Avis délibéré
de la Mission régionale d'autorité environnementale
Provence-Alpes-Côte d'Azur
sur le projet de centrale photovoltaïque flottante "Le Gagne-Pain" à Mondragon (84)

N° MRAe
2023APPACA18 / 3384

Figure 2 : Plan de masse du projet – Source : Étude d'impact

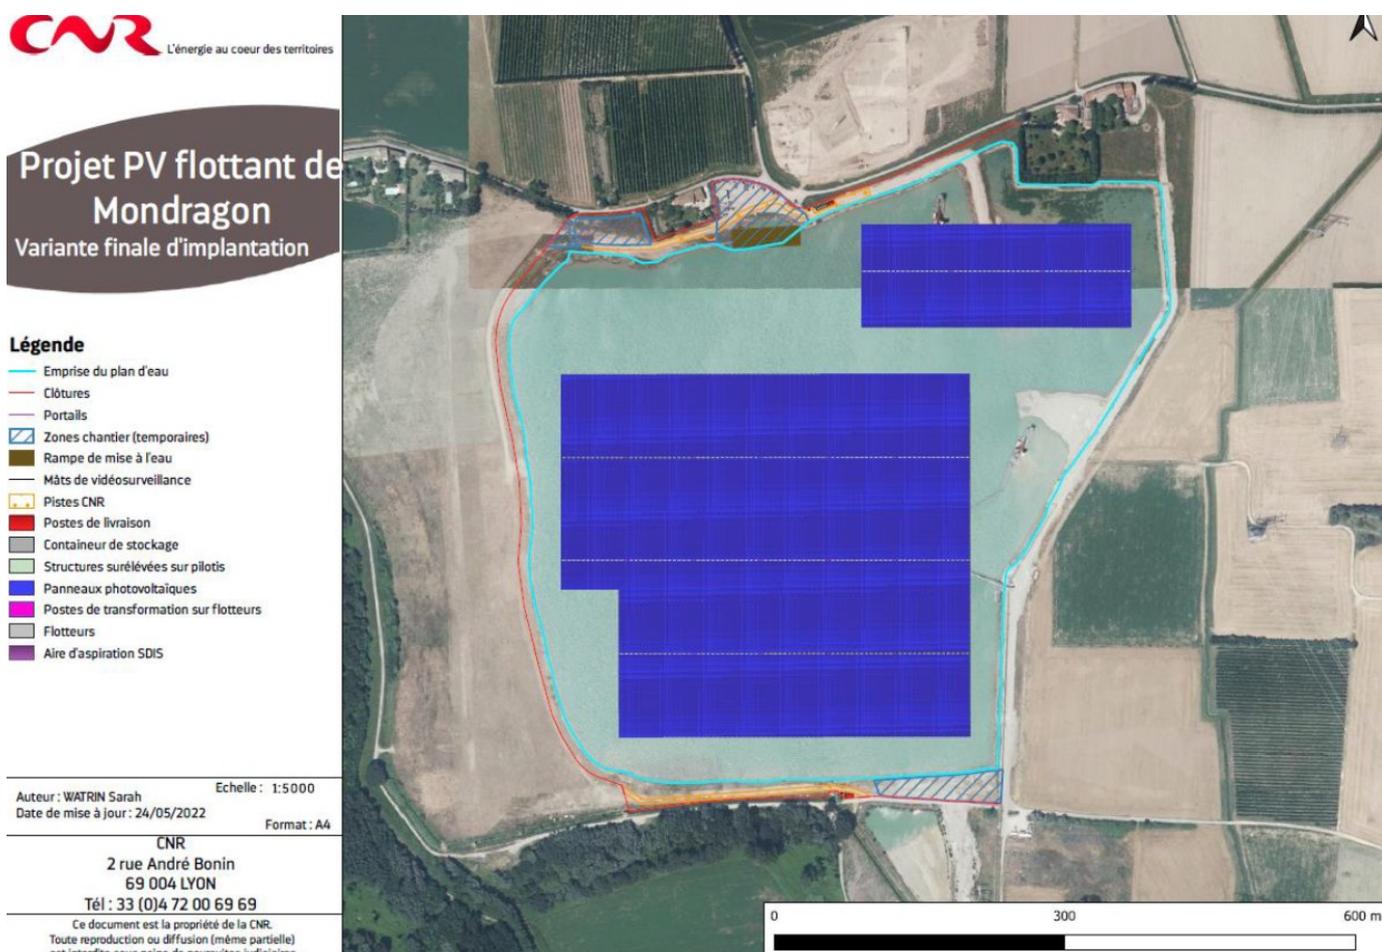
En ce qui concerne le raccordement au poste source, celui-ci sera effectué en souterrain, sous des voiries existantes. Son tracé n'est pas défini, puisque plusieurs options sont envisagées vers quatre postes sources situés à une distance de 5 à 16 km du site du projet. Le dossier précise à ce sujet que « *les modalités de raccordement du parc et notamment le tracé définitif ne pourront être connus qu'à l'issue de l'instruction de la demande de raccordement. Cette demande ne pouvant être faite qu'après obtention du Permis de construire* »⁶. Le raccordement du parc photovoltaïque au poste-source faisant partie intégrante du projet, le raccordement doit être intégré dans le périmètre du projet et de son évaluation environnementale.

La MRAe recommande de compléter le périmètre de projet pris en compte dans l'évaluation environnementale, en y intégrant les différentes options de raccordement du parc photovoltaïque au poste-source.
